**AVIS RELATIF À LA PROTECTION
CONTRE LES EVENTUELS EFFETS NOCIFS ET NUISANCES
PROVOQUÉS PAR LES RAYONNEMENTS NON IONISANTS
GÉNÉRÉS PAR DES ANTENNES ÉMETTRICES STATIONNAIRES**

Commune : LIEGE - Exploitant : ORANGE

Référence exploitant : 661L1_1 / 32661L1_1 / 42661L1_1 / 52661L1_1

Rapport n° 3052 / 2025

Figure 1 : Vue en plan des lieux de séjour et des points de contrôle

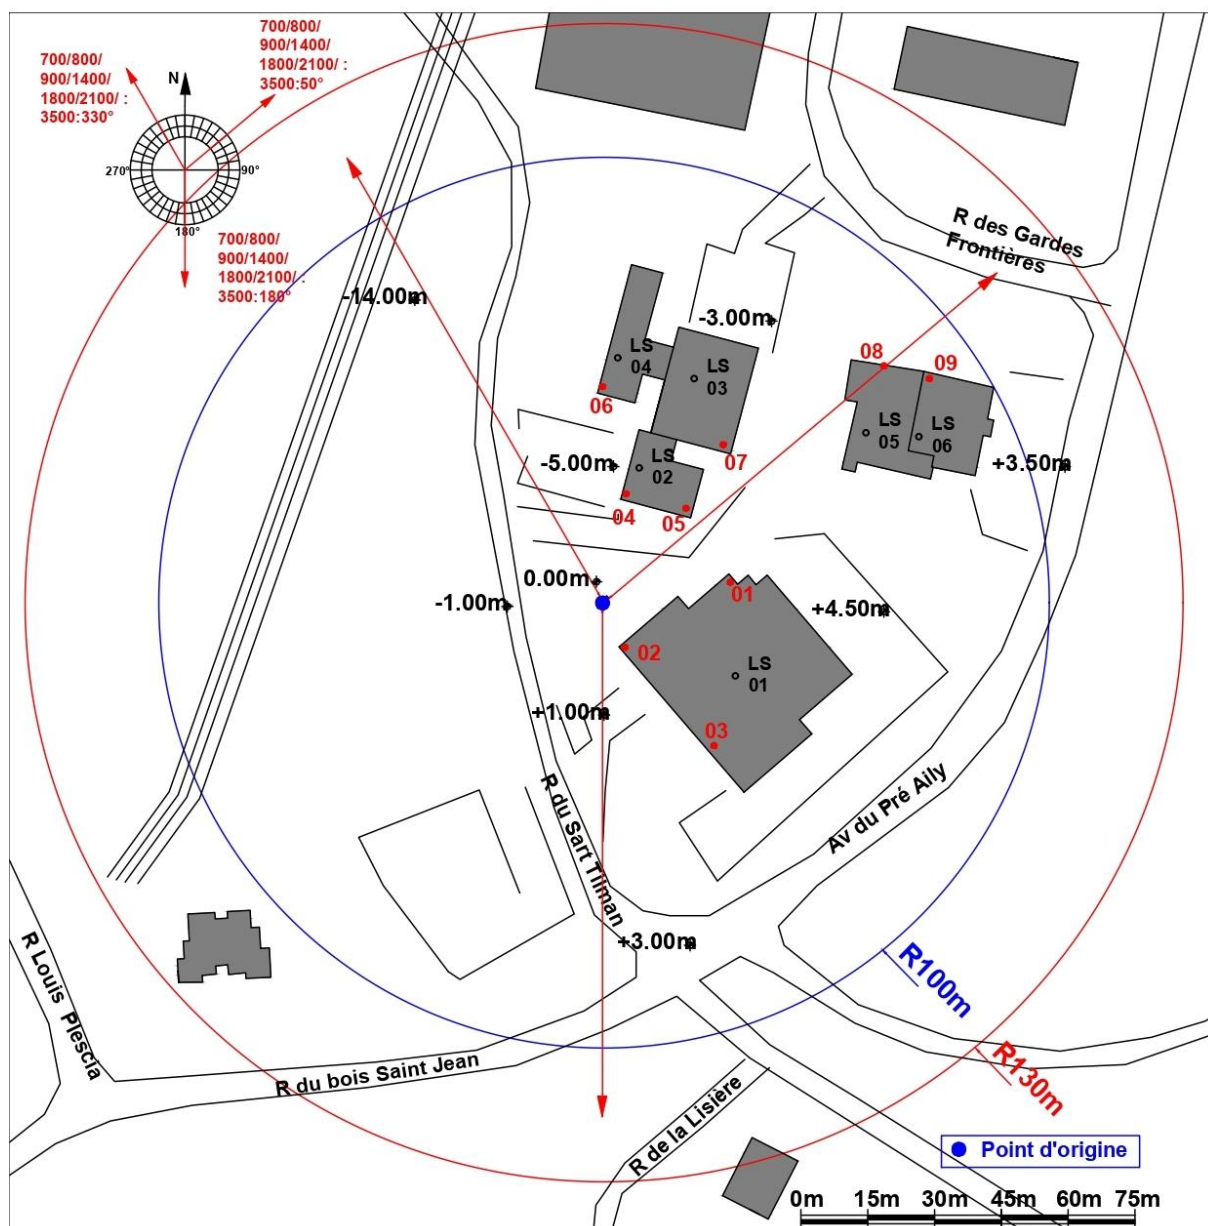
Les fréquences d'émission, la puissance rayonnée par chacune des antennes et leur gain permettent de déterminer le rayon de la zone à analyser. Tout dépassement de la limite par installation est exclu en dehors de cette zone. Le tableau 2 reprend les 35 LS² pour lesquels l'indice d'exposition est le plus élevé. Les différentes colonnes indiquent :

- le numéro du point de contrôle repris sur un des plans de la figure 1;
- le numéro du LS dans lequel se trouve le point de contrôle de la 1^{ère} colonne ;
- l'atténuation d'obstacle prise en compte pour le calcul de l'indice d'exposition dans le LS ;
- le résultat du calcul de l'indice d'exposition.

N° point de contrôle	LS	Atténuation (dB)	Indice d'exposition relatif à la limite par installation IE_i
9	LS06	3,0	0,051
8	LS05	3,0	0,037
5	LS02	3,0	0,019
1	LS01	3,0	0,016
4	LS02	3,0	0,015
2	LS01	3,0	0,012
7	LS04	3,0	0,011
6	LS03	3,0	0,010
3	LS01	3,0	0,006

En ce qui concerne les antennes de l'installation mentionnées dans le tableau 1, la distance maximale à laquelle la limite pourrait être atteinte, à l'extérieur, est égale à 87,0 m. S'il n'y a pas de LS à une distance inférieure, les antennes respectent forcément la limite d'immission.

Dans le cas des LS situés à l'intérieur des bâtiments, une atténuation d'obstacle est prise en compte et il en résulte que la distance maximale à laquelle la limite pourrait être atteinte se réduit à 61,7 m.

Figure 2 : Vue en plan des installations d'antennes dans un rayon de 300 mètres autour de l'installation faisant l'objet de la demande d'avis

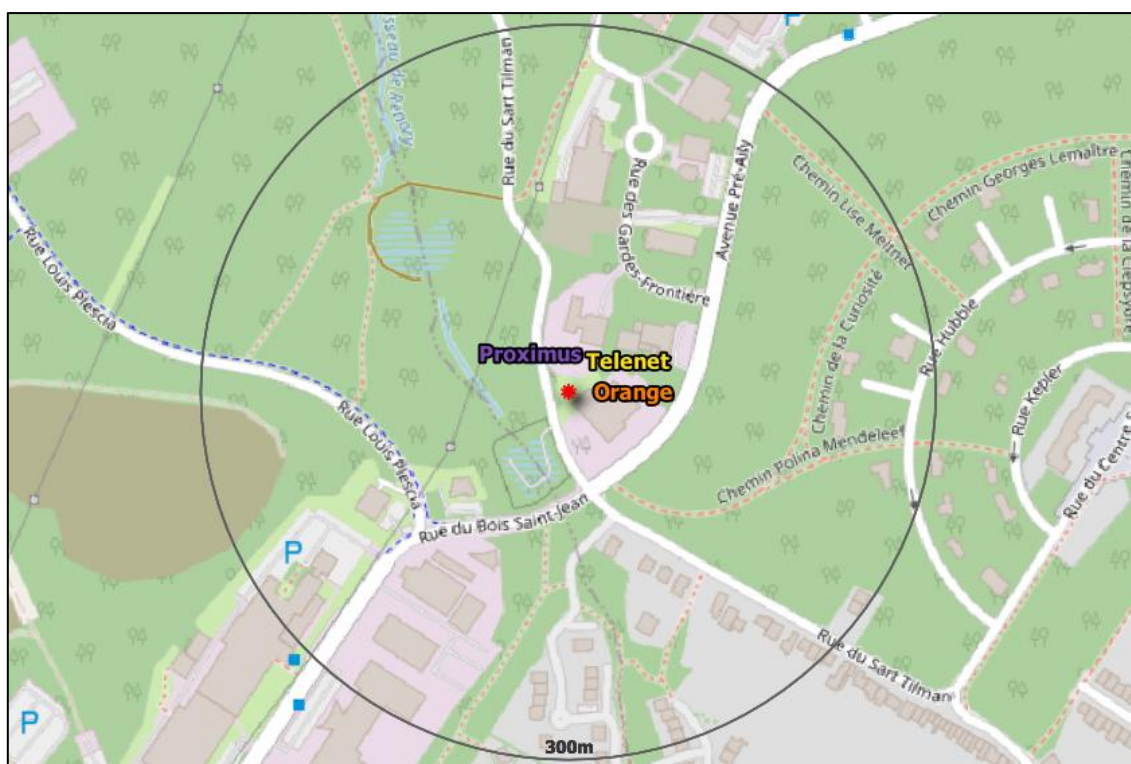
Le plan en projection verticale de la figure 2 indique la localisation des installations d'antennes émettrices stationnaires visées par le décret et situées dans un rayon de 300 mètres autour de l'installation référencée dans le paragraphe 2 et localisée au centre du cercle. Les données de localisation de ces antennes et les avis correspondant sont accessibles via le cadastre en ligne des antennes émettrices stationnaires⁸. Les installations prises en compte dans l'évaluation du respect de la limite cumulative sont les installations d'antennes émettrices déclarées en service par l'exploitant à la date du présent avis, à l'exception de l'installation référencée dans le paragraphe 2 et éventuellement d'autres installations ayant fait l'objet d'une demande d'avis à la même date et qui sont situées à l'intérieur de la zone de 300 mètres de rayon.

- a) il y a au plus 4 installations d'antennes émettrices stationnaires présentes dans la zone d'évaluation de 300 mètres de rayon représentée dans la figure 2, y inclus l'installation référencée dans le paragraphe 2 : la limite cumulative définie à l'article 4, §2 du décret est nécessairement respectée dans les lieux de séjour à l'intérieur de la zone d'évaluation de 300 mètres de rayon ;

- b) il y a exactement 5 installations d'antennes émettrices stationnaires présentes dans la zone d'évaluation de 300 mètres de rayon représentée dans la figure 2, y inclus l'installation référencée dans le paragraphe 2 et il existe, pour 3 ou 4 de ces installations, un avis attestant le respect de la limite abrogée de 3 V/m : la limite cumulative définie à l'article 4, §2 du décret est nécessairement respectée dans les lieux de séjour à l'intérieur de la zone d'évaluation de 300 mètres de rayon ;

- c) dans tous les autres cas, il a été vérifié que la limite cumulative définie à l'article 4, §2 du décret n'est pas dépassée dans les lieux de séjour sur base du nombre d'installations localisées dans la zone d'évaluation de 300 mètres de rayon représentée dans la figure 2, de leur localisation ainsi que des données inscrites dans la figure 1 et au paragraphe 4 du présent avis et dans les avis attestant le respect de la limite par installation ou de la limite abrogée de 3 V/m relatifs aux autres installations reprises dans la figure 2.

Compte tenu des considérations ci-dessus, il apparaît que l'intensité du rayonnement électromagnétique généré, dans les lieux de séjour situés dans un rayon de 300 mètres autour de l'installation référencée dans le paragraphe 2, par l'ensemble des antennes émettrices stationnaires de l'ensemble des exploitants du même site d'antennes émettrices stationnaires respecte la limite fixée à l'article 4, § 2 du décret.
